KT-Drucks. Nr. 044/2014/1

Straßen- und Radwegebaumaßnahmen 2014 in Renningen - Vergabe

Vorabzug
Kreisverkehrsplatz
" Schnallenäcker" mit der K 1060

Auditergebnis

Kompromislösung Radwegquerung:
Abstand von direkter Querung
bisher rd. 40 m
neu rd. 20 m

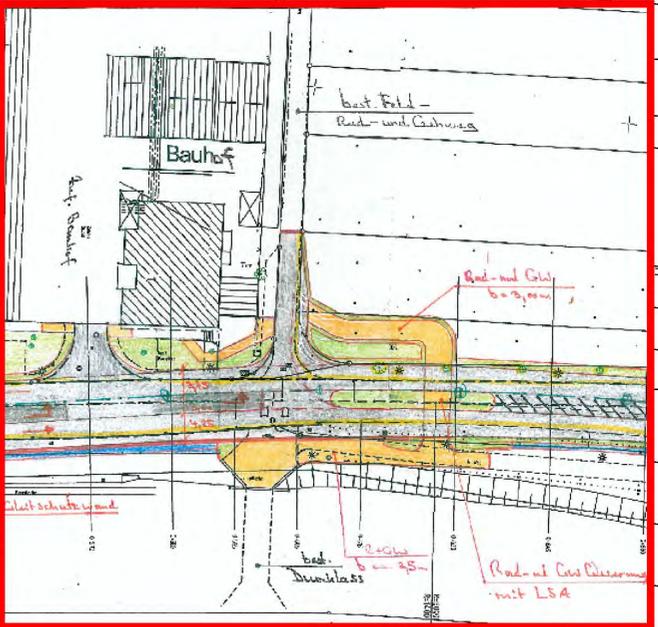
neu "planfreie" Querung
Radweg unter der K 1060 und
der S 60
Bauwerk:
Erhöhung des Überbaues der
Rankbachbrücke im Zuge der
K 1060 um rd. 80 cm

Lageplan 2
Maßstab: 1 : 500

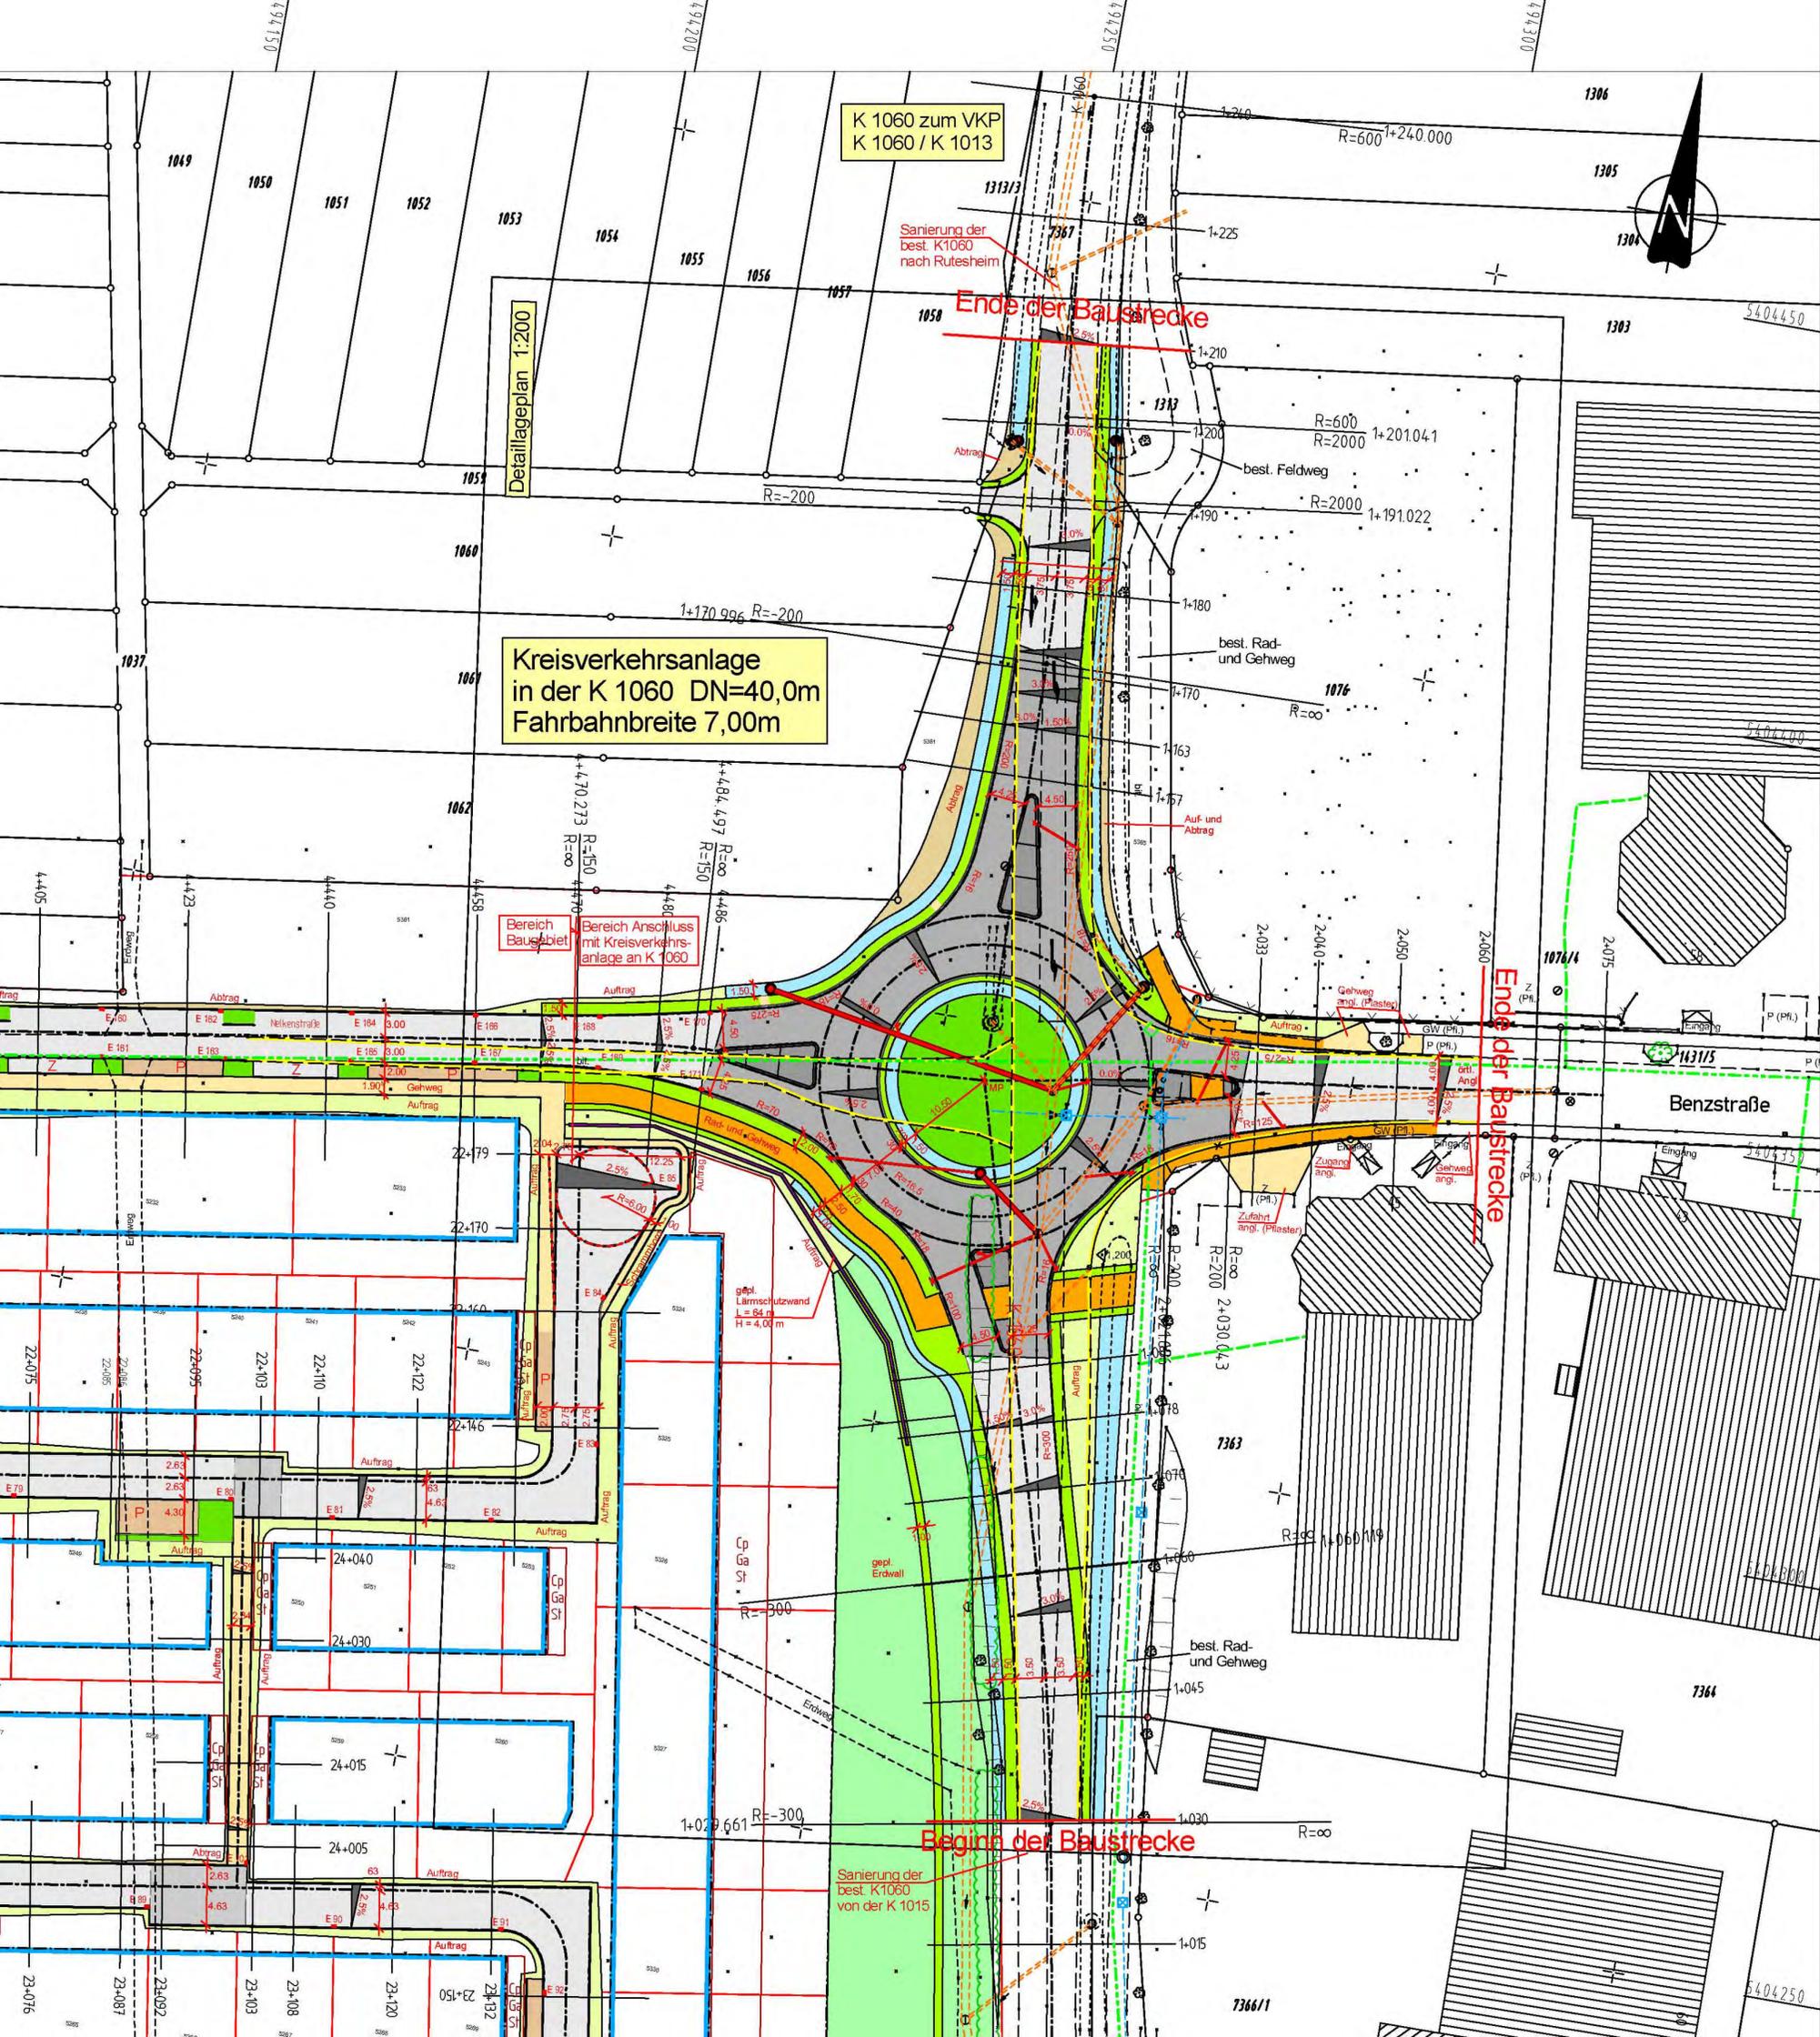
- (9) Die geplante Radwegquerung ist bei vorliegender Planung ca. 50 m von der vorhandenen Querungsstelle abgerückt. Die Länge der Abrückung ist mit der Schaffung einer ausreichenden Aufstellfläche an der Querungsstelle begründet.

- (10) Der geplante Versatz ist in Verbindung mit den geplanten Betonschutzwänden die wirksamste und sicherste Lösung, da nur so ein direktes Durchfahren in die Bahnunterführung bzw. aus der Bahnunterführung heraus auf die Straße unterbunden wird. Eine direkte Querung wie bisher ist aus Sicherheitsgründen abzulehnen.

- (11) Für die Betonschutzwand zwischen Fahrbahn und Radweg ist eine Variante mit Geländeraufsatz zu empfehlen. Da im betroffenen Streckenabschnitt die Geschwindigkeit auf $V_{zul} = 50$ km/h beschränkt ist, sind keine passiven Schutzeinrichtungen nach RPS 2009 erforderlich. Es könnte hier ein entsprechendes Fertigteilelement mit Geländeraufsatz, wie Cityblock, verwendet werden.
